VERK
STRANDGATA 31-33
VERKTEIKNING

TEIKNING			
DAGSETN.	MKV.	TEIKNAD AF	ÚTGEFID AF
30.4.15	1:5	YKS	SK/SB
VERK NR.		TEIKNING NR.	ÚTGÁFA
V221		A711	C

Allar breytingar stálsmiðs á burðarvirkinu yfirfarist af arkitekt og burðarpolshönuði.

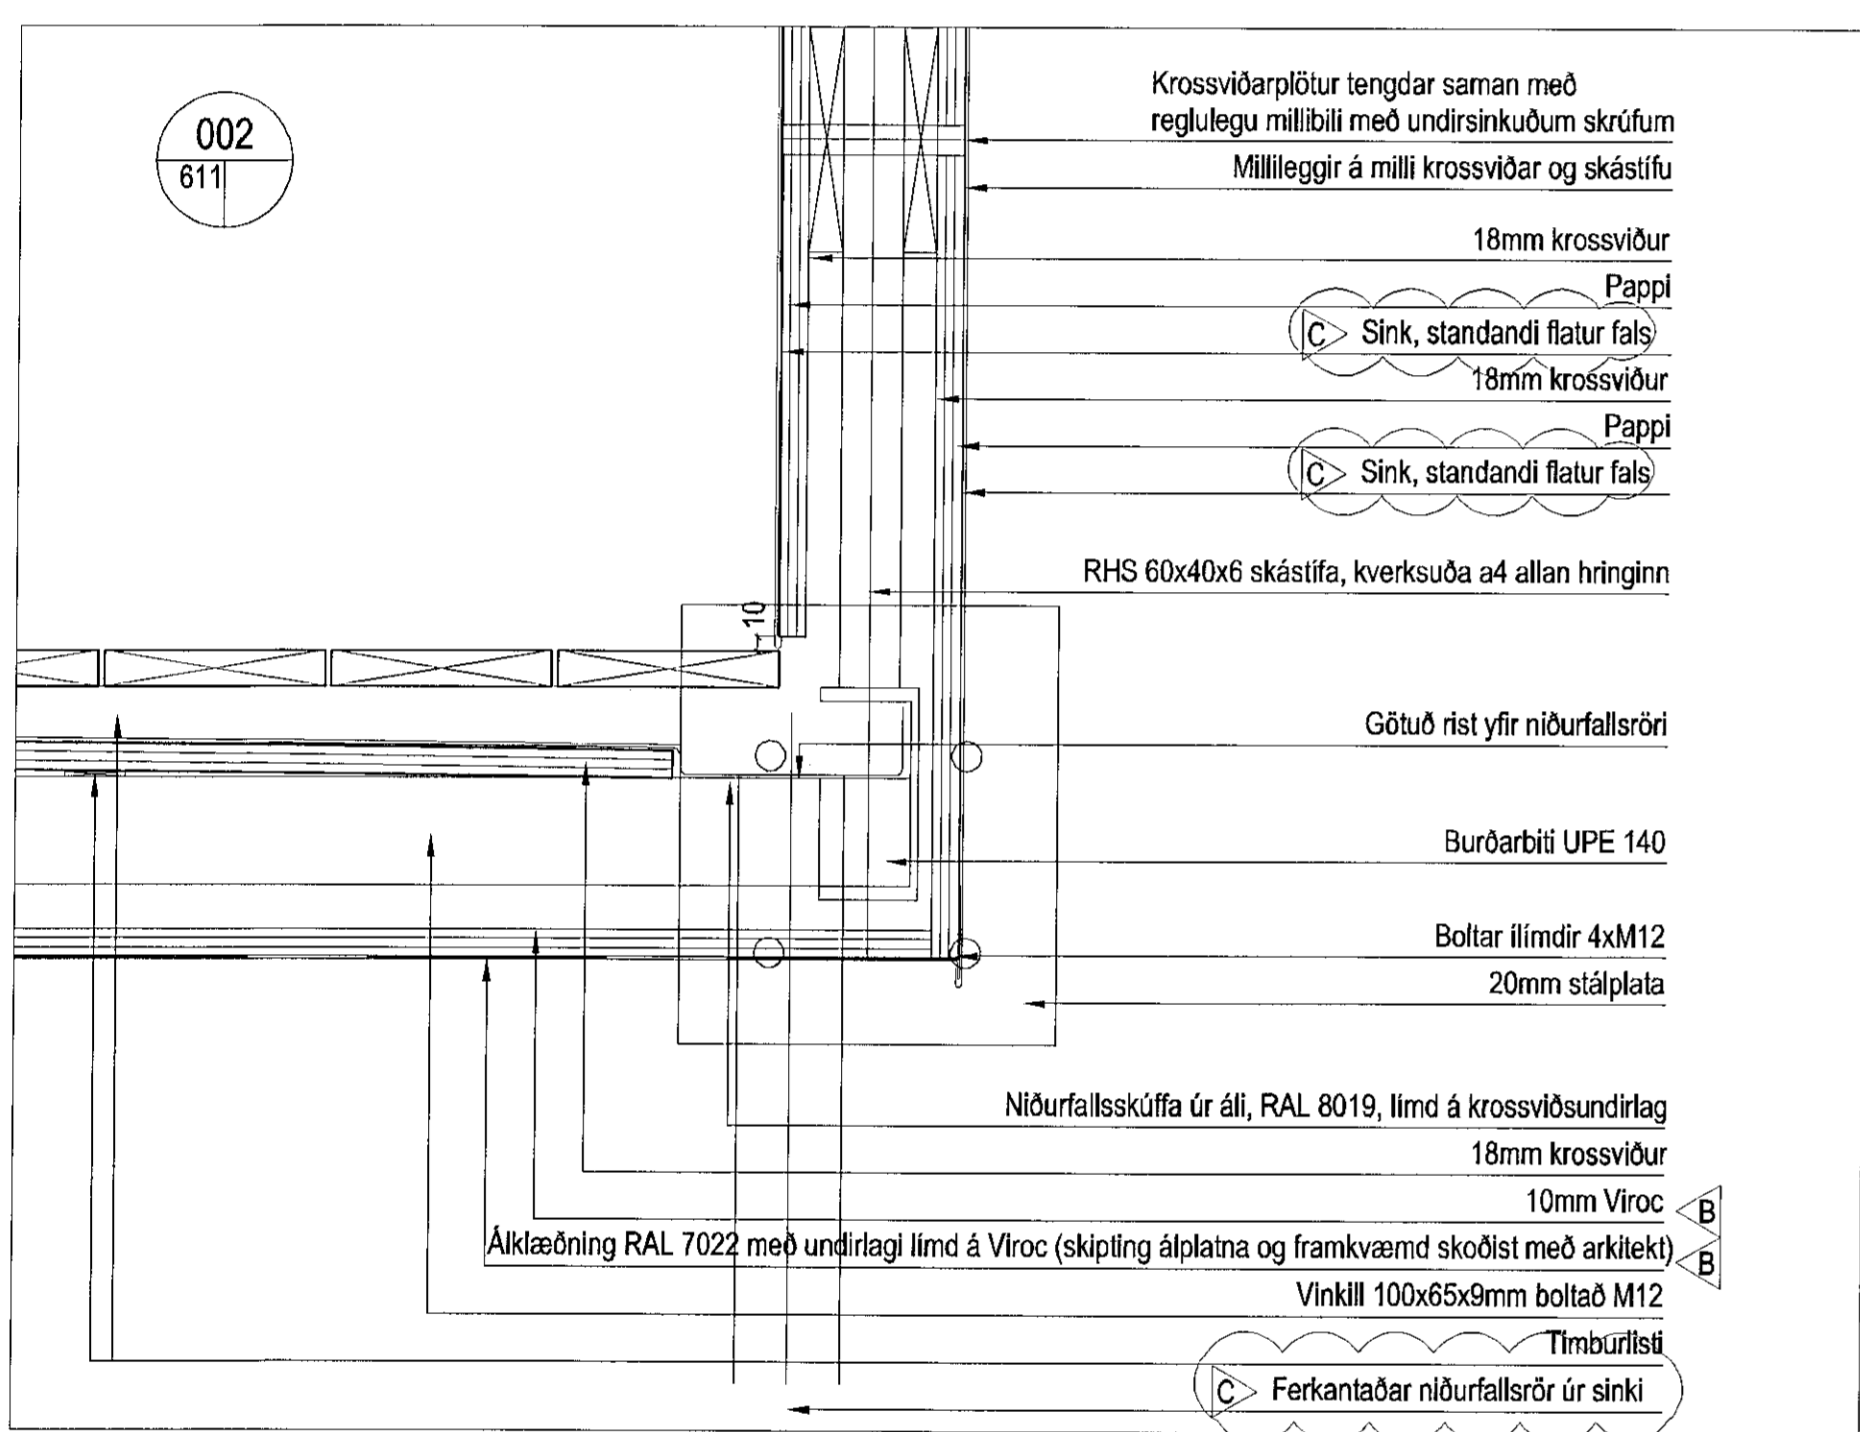
B
Alls staðar:
Á lóðréttum flötum og láréttum flötum að ofan: Kopari skipt út fyrir sink völdu af arkitekt.
Á láréttum flötum að neðan: Kopari skipt út fyrir álímdum sléttum álplötum RAL 7022.
RAL 8019 verður RAL 7022. Vafaatriði berist undir arkitekt.
